改善箇所説明図

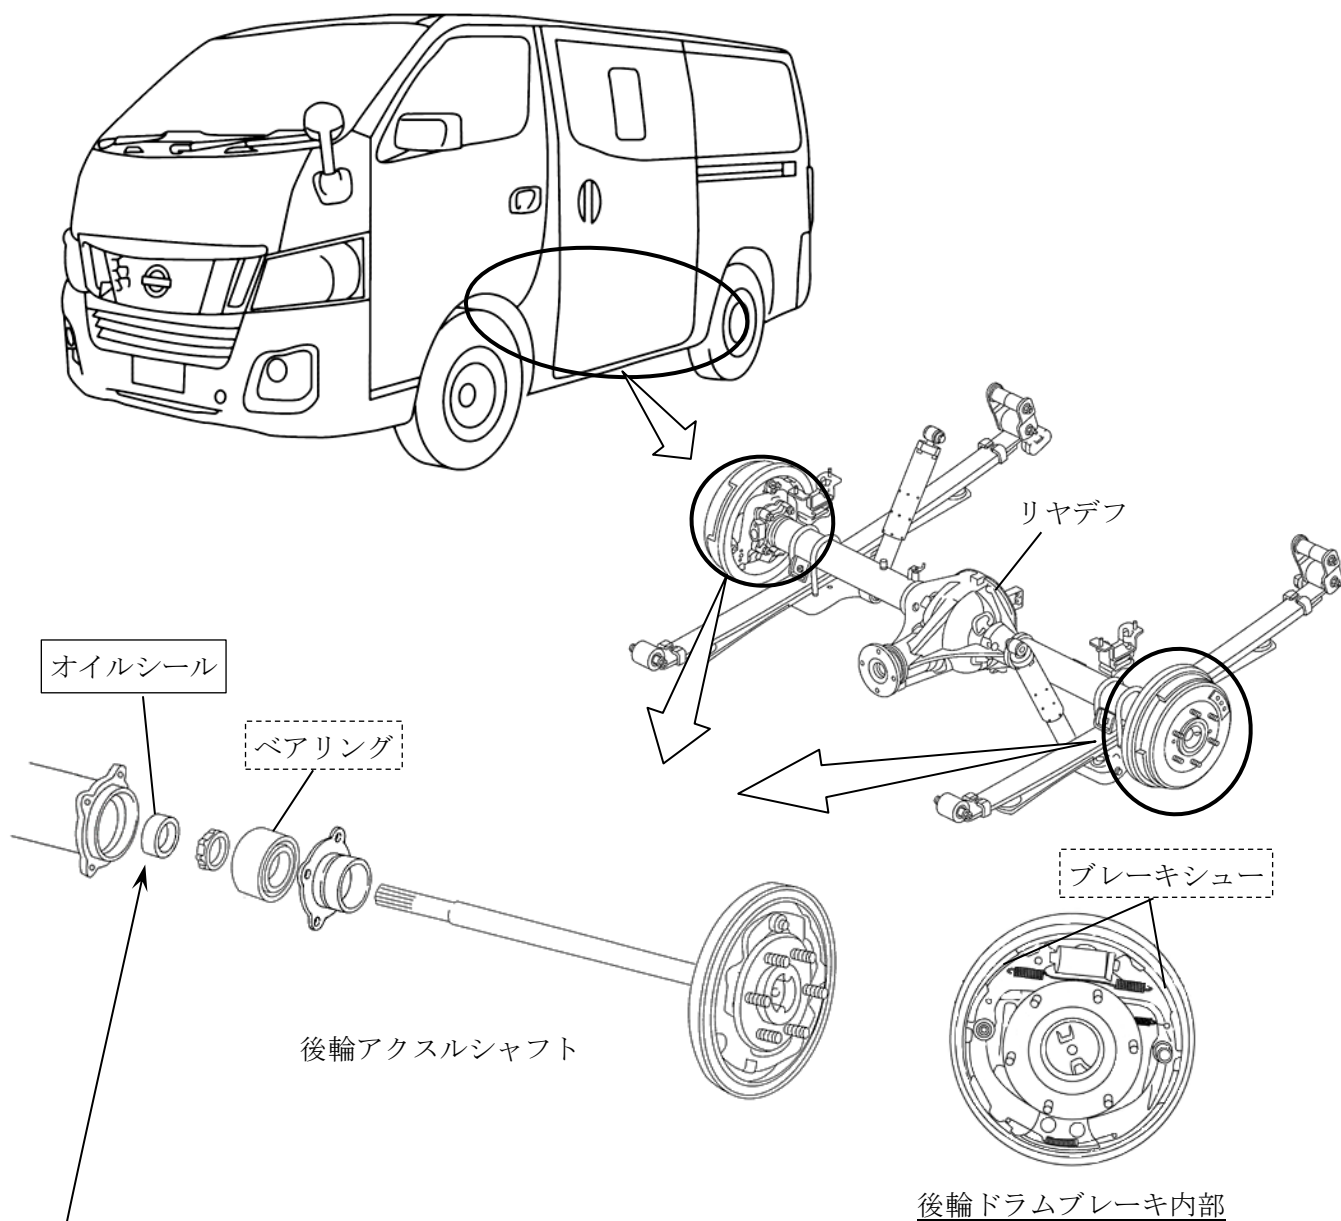
基準不適合発生箇所

後輪アクスルにおいて、デフオイルを密封するオイルシールの形状が不適切なため、アクスルケースとオイルシールの密封性が低いものがある。そのため、アクスル内の圧力変化でデフオイルが漏れ、そのまま使用を続けると、後輪ドラムブレーキ内部に浸入し、ブレーキシューにデフオイルが付着すると、後輪の制動力が低下し、最悪の場合、坂路において駐車ブレーキが効かなくなるおそれがある。

改善の内容

全車両、当該オイルシールを対策品と交換する。
また、ベアリング、および、ブレーキシューを点検し、デフオイルの付着が認められる場合は、ベアリング又はブレーキシューを新品と交換する。

識別：銀色のシールをモデルナンバープレートの上横に貼り付ける。
